Neubaugelbiet „An der Kühtrift“, 1. Bauabschnitt, Ortsgemeinde Alsenz

hier: Stellungnahme zur Hangstabilität

STELLUNGNAHME

Abbildung 1: Lageplanauszug aus: „Bebauungsplan „An der Kühtrift“, 1. BA (Teilbereich Nordpfalzblick), 1. Änderung, Entwurf, Gemeinde Alsenz“; durch gutschker & dongus GmbH, Odemheim, vom 6. Februar 2020

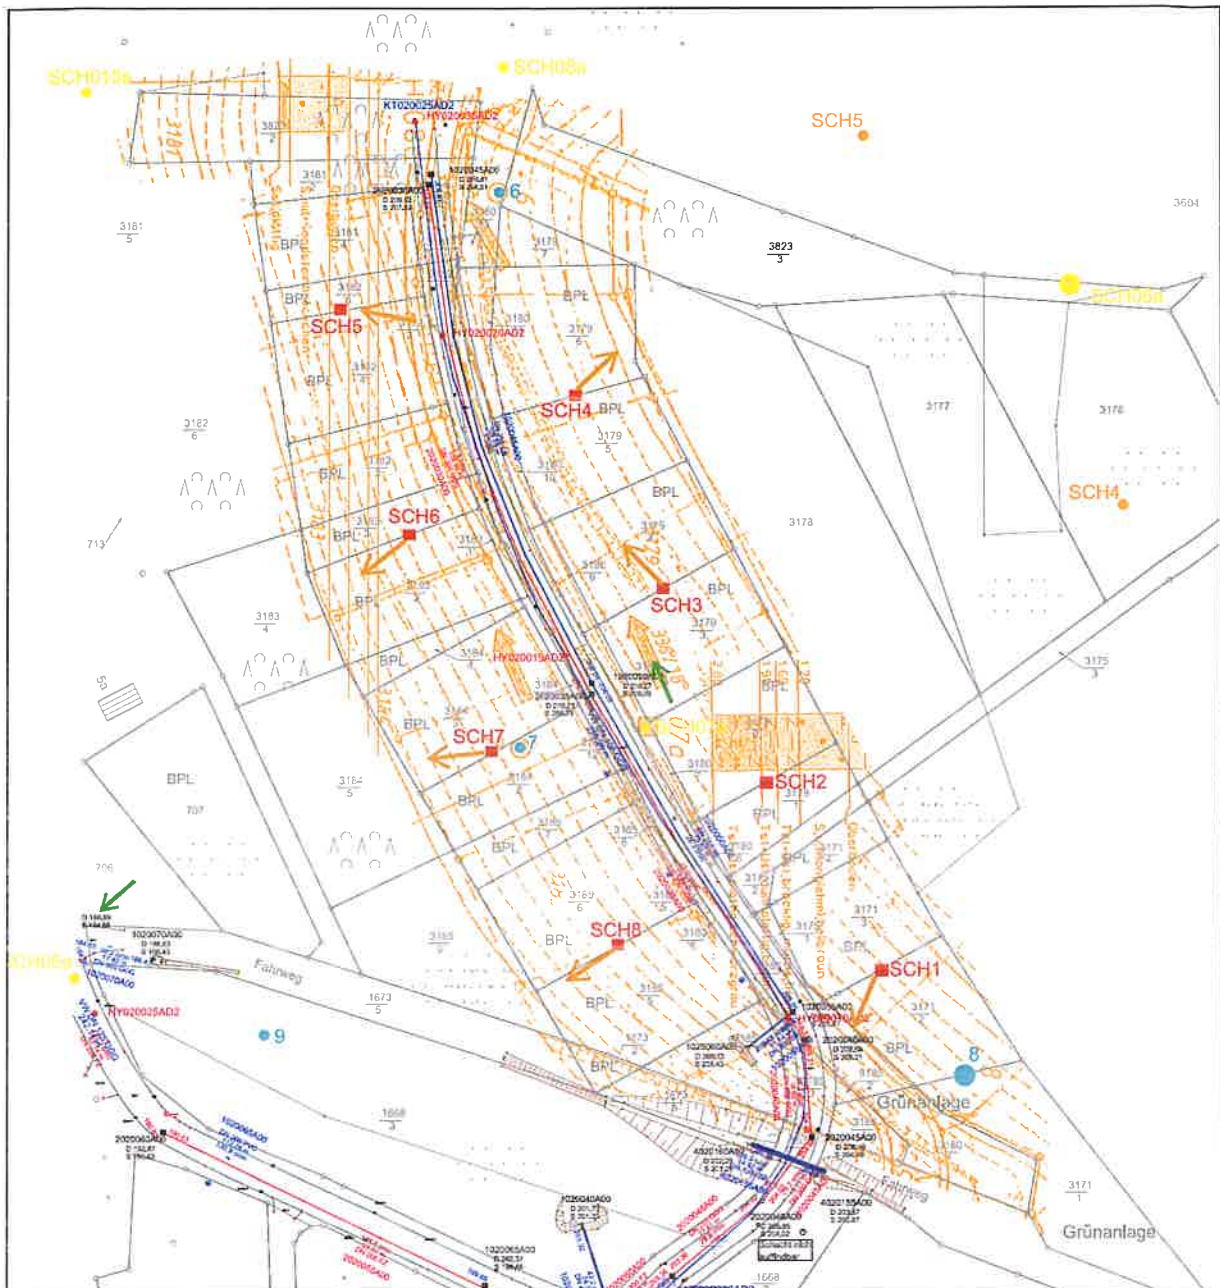
Am östlichen Ortsrand von Alsenz ist das Neubaugelbiet „An der Kühtrift“ geplant. Die hierfür erforderliche Erschließungsstraße des 1. Bauabschnittes mit einem Wendehammer am nördlichen Ende (siehe Lageplanauszug in der **Abbildung 1**) wurde in den Jahren 2002/2003 bereits hergestellt.
